Modulo per la presentazione delle osservazioni per i piani/programmi/progetti sottoposti a procedimenti di valutazione ambientale di competenza statale

ID: Codice procedura (ID_VIP/ID_MATTM):12691

"Progetto di un impianto eolico denominato "Pitigliano" ubicato nei comuni di Pitigliano (GR) e Sorano (GR) costituito da 20 (venti) aerogeneratori di potenza nominale 7,0 MW per un totale di 140,0 MW con relative opere connesse ed infrastrutture indispensabili"

Immagine 1. Vincoli ex art. 136 del CBC dal PIT della Regione Toscana e zona approssimativa dove è progettato l'impianto industriale.

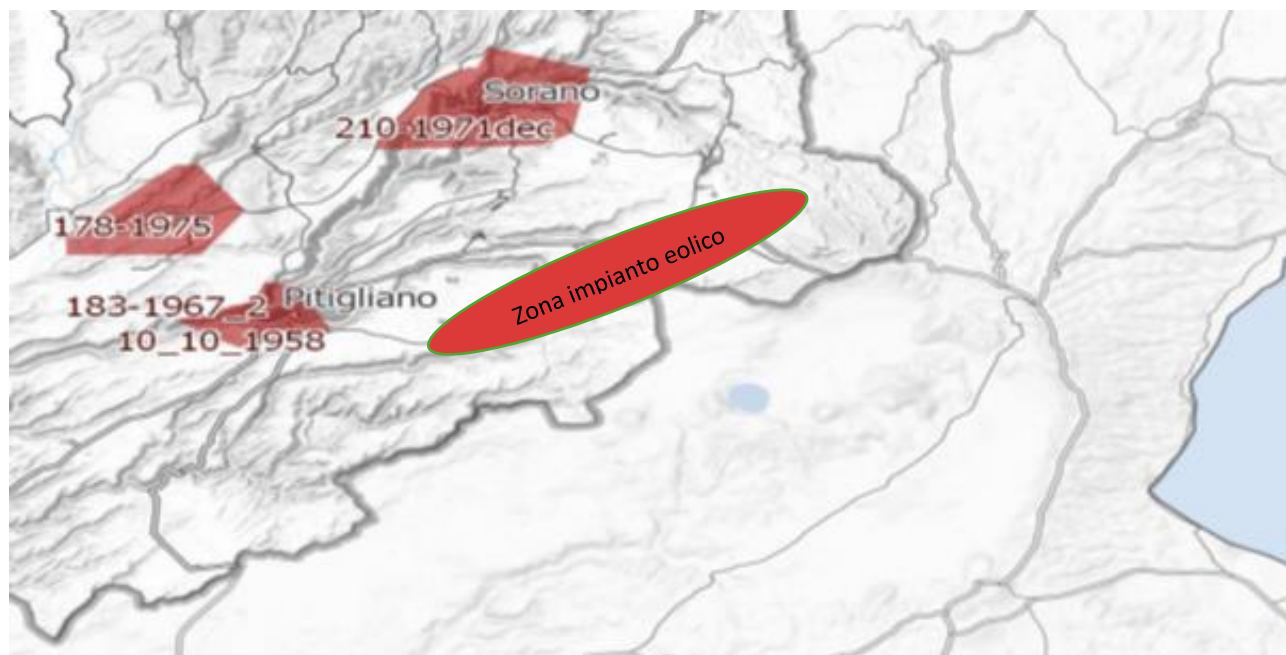
Al contrario si evidenzia che l'impianto eolico industriale citato non solo ricadrebbe con tutti e 20 gli aerogeneratori all'interno delle fasce di rispetto di 3 km di due vincoli paesaggistici di notevole interesse pubblico esistenti nella Regione Lazio e con una parte di essi nel vincolo paesaggistico del Centro abitato di Sorano (GR) quindi in aree non idonee all'installazione di impianti di energia rinnovabile. Addirittura, alcuni aerogeneratori sarebbero ubicati a poche centinaia di metri dai perimetri dei due vincoli paesaggistici laziali ex art 136 del CBC.

Inoltre, come sostiene la Proponente parte dell'impianto si verrebbe a trovare a 3,5 km dal centro abitato di Sorano. Infatti, tre degli aerogeneratori WTG 08, 09, 10 sono addirittura all'interno delle fasce di rispetto dei 3 km del suo vincolo paesaggistico di notevole interesse pubblico ex art 136 del CBC. Si evidenzia che così si crea

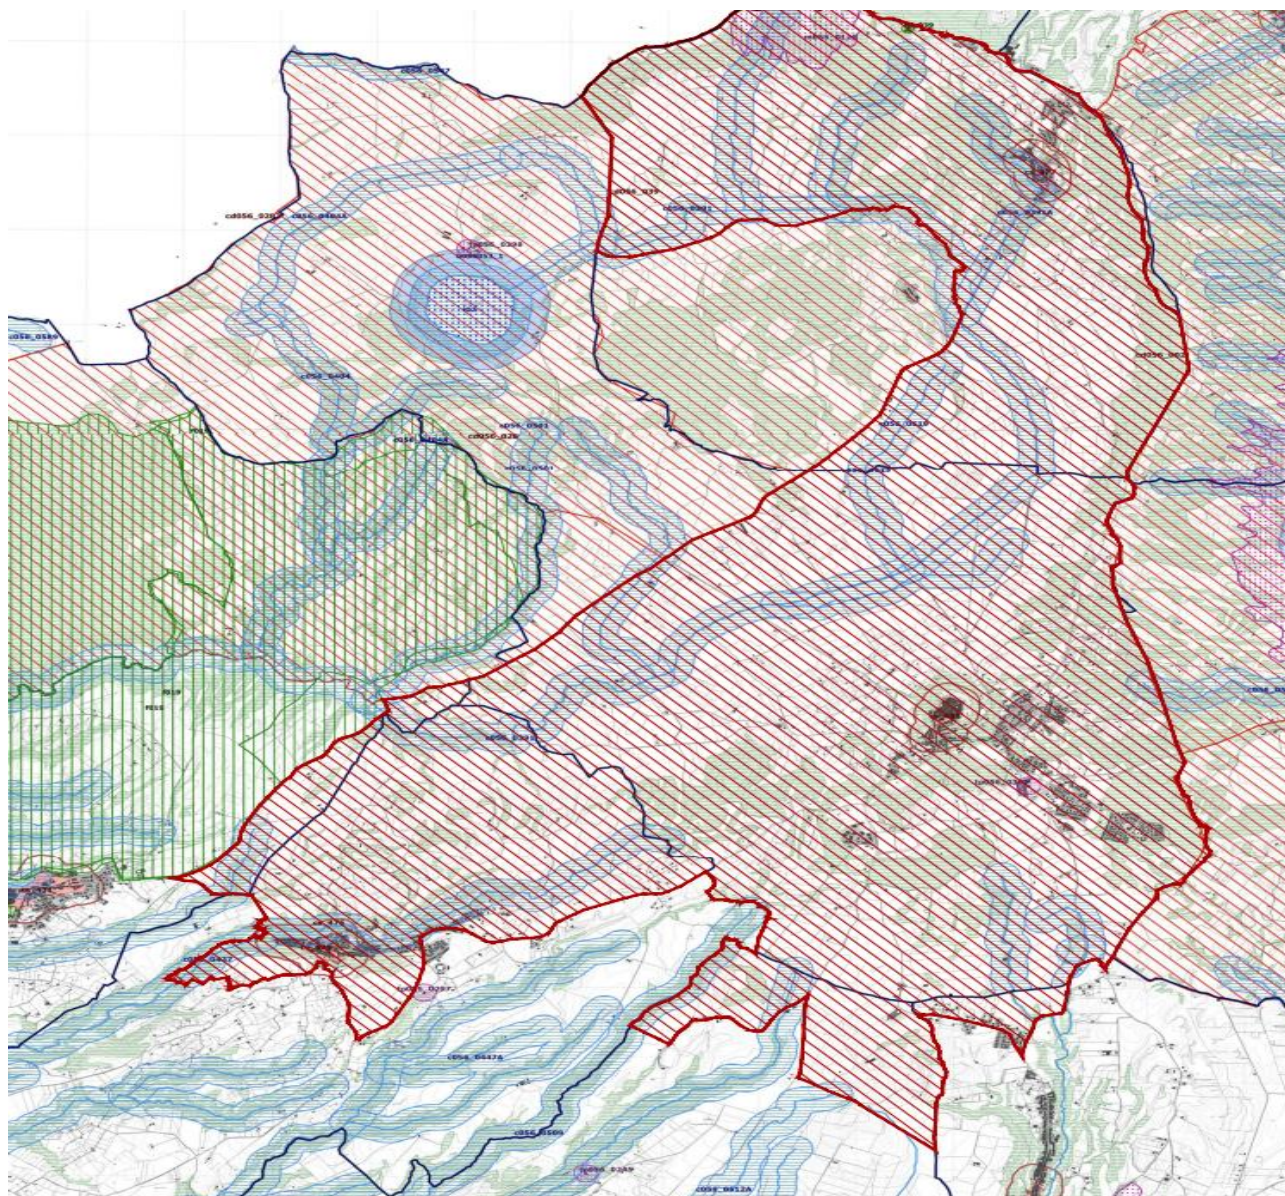
Come è illustrato nell'immagine si ribadisce che l'impianto industriale "Pitigliano" ricade completamente all'interno delle fasce di rispetto dei due vincoli di notevole

interesse pubblico e lambisce quelle di un terzo vincolo e quindi come affermato dal Consiglio di Stato nelle sentenze citate, l'impianto è insediato in area non idonea ai sensi dell'art. 20 comma 8 lettera c quater del D.Lgs. n. 199/2021 e ss.mm.ii al contrario di quanto sostiene la proponente.

Immagine 3. Cumulo di una parte di impianti eolici, fotovoltaici e geotermici industriali in progettazione ed esistenti intorno all’eolico industriale “Pitigliano”.

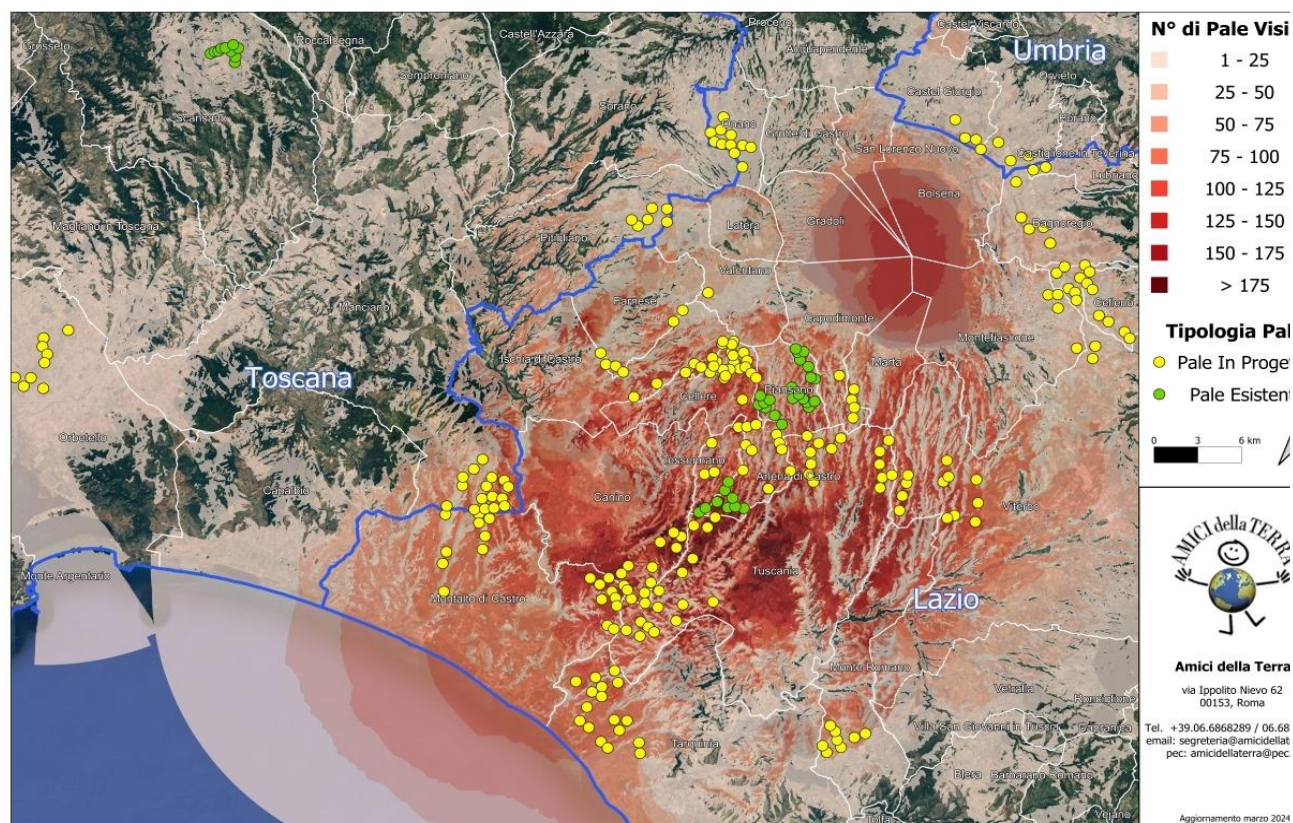
Beni Culturali “*Ambito paesaggistico, geologico e geomorfologico dell’orlo della caldera di Latera ...*” Non vengono nemmeno citati gli impianti eolici in progetto al MASE, il “Rempillo” (6 aerogeneratori) e un altro in verifica amministrativa di 14 aerogeneratori e 72, 6 MW. Ad oggi nei territori di Pitigliano, Sorano e in quello limitrofo potenzialmente potrebbero essere insediati 40 aerogeneratori alti 200 metri e larghi 170. Ma la proponente non cita neanche altri impianti che creerebbero il cumulo e quindi maggiore impatto. Infatti, sul territorio della “Città del Tufo” (Sorano e Pitigliano) impatterebbero anche l’impianto eolico “Montarzo” di Onano con 13 aerogeneratori con le dimensioni ricordate, l’altro eolico industriale nel territorio di Valentano con sette aerogeneratori (stesse dimensioni), gli impianti di Farnese con un minieolico di 3 Torri alte 60 metri già installate in località Poggio del Crognolo e l’impianto eolico industriale “Vallerosa” (7 aerogeneratori alti 200 metri e larghi 158 metri) in procedura VIA presso la Regione Lazio. Inoltre, altri impianti del minieolico già presenti a Valentano, Cellere e Piansano e due progetti eolici industriali con le stesse dimensioni (200 m x 170 m) nel Comune di Ischia di Castro. La valutazione del cumulo non prende neanche in considerazione gli impianti industriali di fotovoltaico e agrivoltaico in progetto a Farnese, Valentano, Ischia di Castro, Cellere. L’impianto geotermico in procedura Via al MASE, progettato nella Caldera di Latera. Quindi è stata effettuata una valutazione del potenziale impatto cumulativo non veritiera a dispetto di quanto affermato dalla proponente che sostiene di aver preso in considerazione uno spazio di 10 km intorno al suo impianto per gli impatti che si creerebbero.

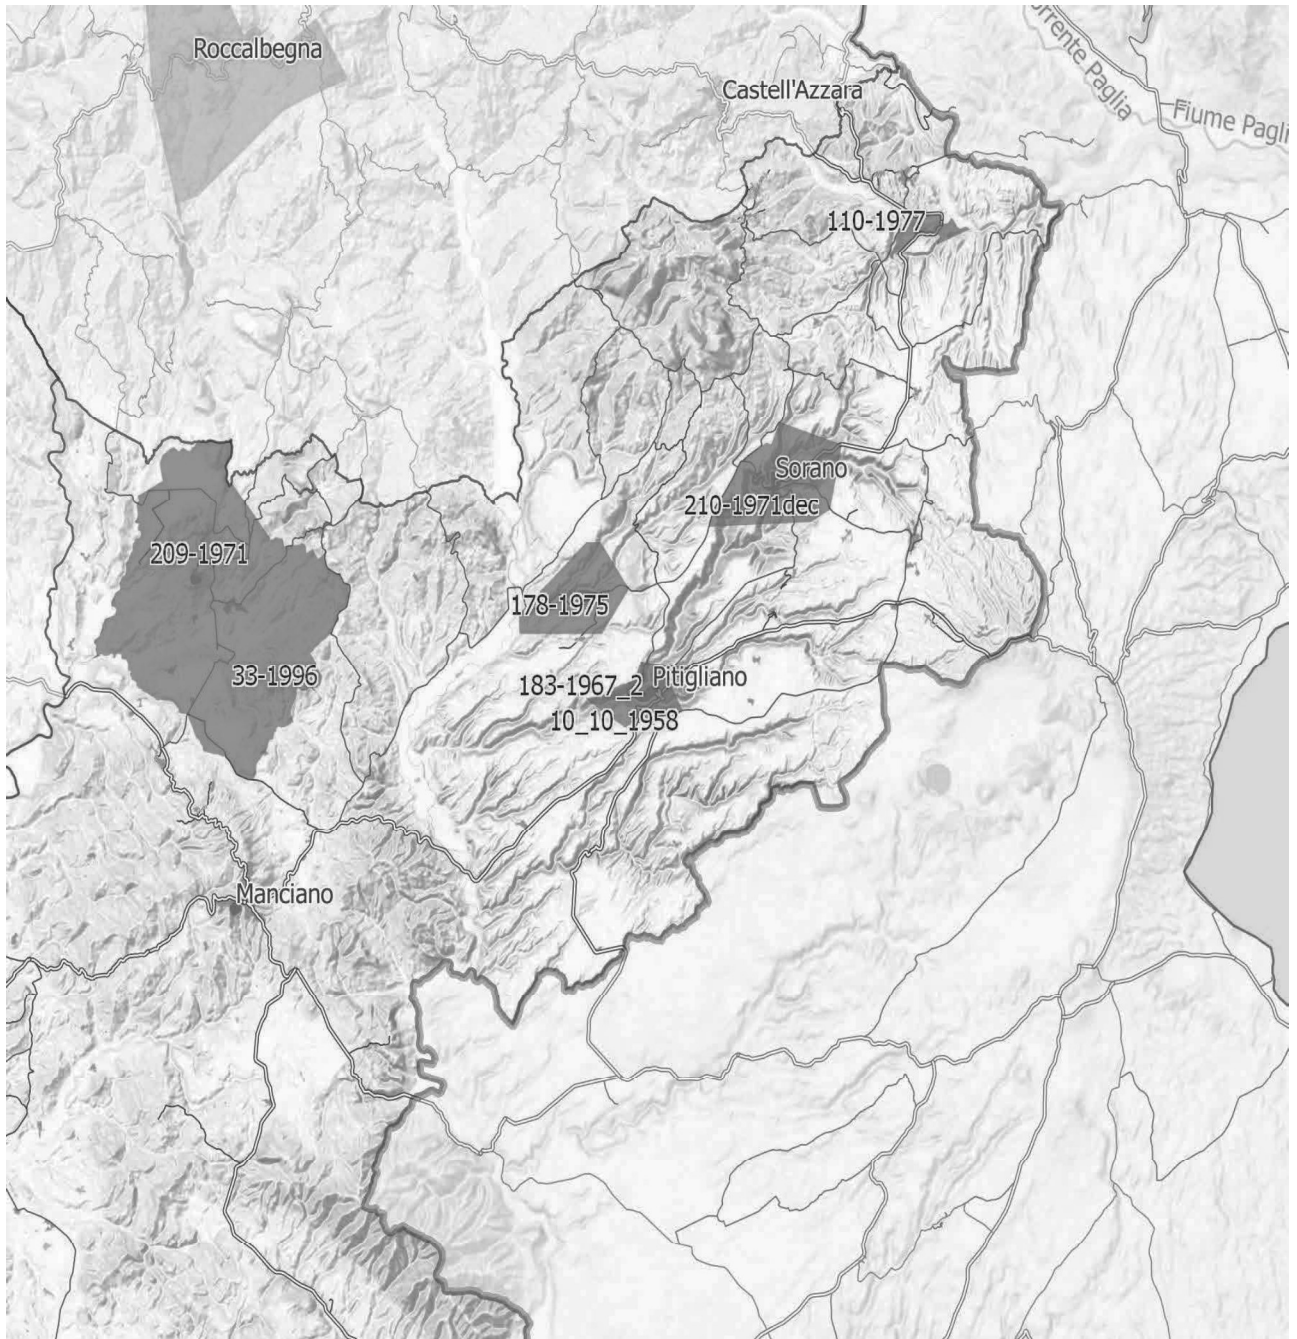
IMMAGINE n. 4 Si evidenzia che i tre aerogeneratori WTG 07, WTG 08 e WTG 09 impattano con il vincolo paesaggistico di notevole interesse pubblico del Centro Storico di Sorano. Il WTG 07 si troverebbe a 2828 m, WTG 08 2504 e WTG 09 2990. Il cavidotto dell'impianto invece impatta in buona parte del Vincolo paesaggistico ex art. 136 del CBC del Centro Storico di Pitigliano.

IMMAGINE n 5. Mappa eolici elaborata dall'Associazione Amici della Terra. La mappa evidenzia il cumulo degli impianti tra Lazio e Toscana.

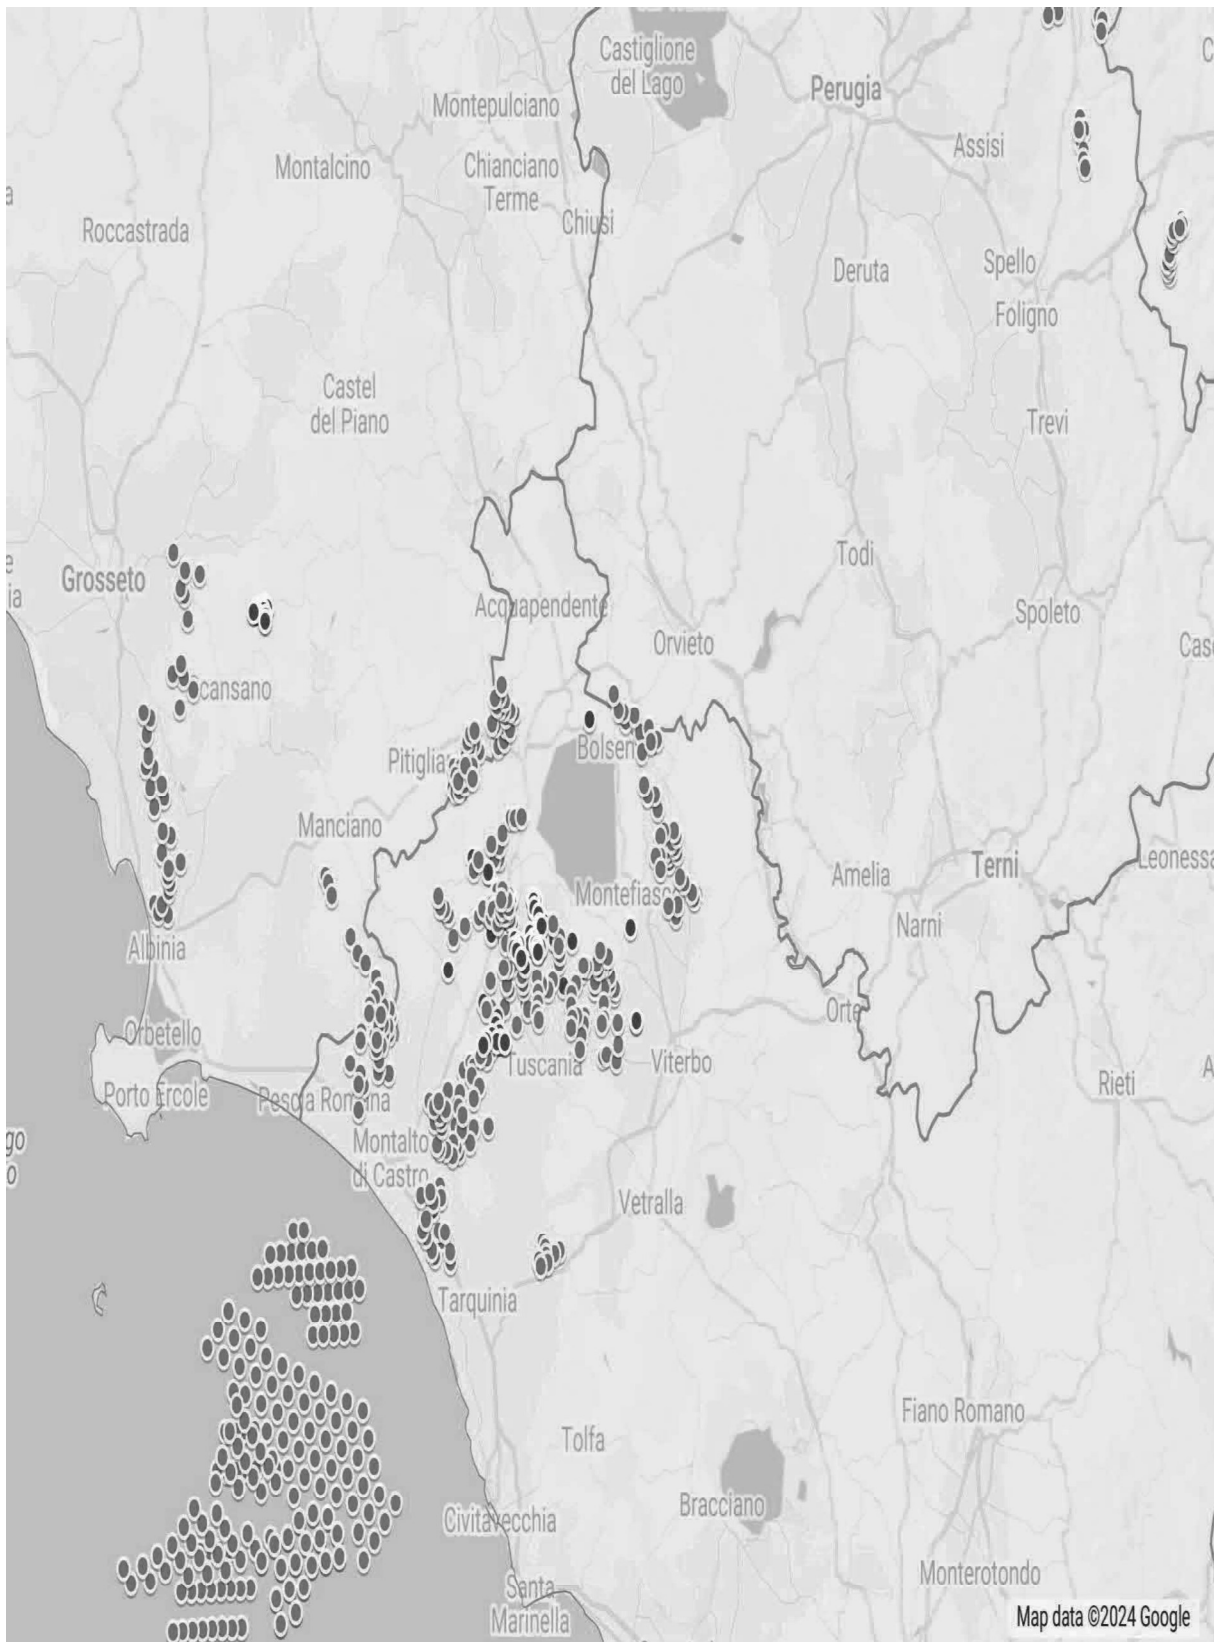
Riguardo al cumulo degli impianti FER, le mappe prodotte dalla proponente riguardano, come già evidenziato, soltanto una parte molto piccola degli impianti FER dell'area intermedia e vasta e in particolare di quelli eolici che contribuiscono a creare un notevole cumulo e la saturazione del territorio tosco laziale. Riguardo al cumulo dei soli impianti eolici si riporta la mappa dell'intervisibilità degli impianti eolici elaborata dall'Associazione nazionale “Amici della Terra”.

Se agli impianti eolici rappresentati qui sopra che non comprendono sia l'impianto eolico Pitigliano e le altre 14 pale del progetto eolico in verifica amministrativa sempre nel territorio di Pitigliano si aggiungono i migliaia di ettari (7000 fin'ora) di territorio occupato dagli impianti fotovoltaici e agrivoltaici e dalle altre tipologie appare chiaro il numero spropositato degli impianti FER nella bassa toscana e nella Tuscia.
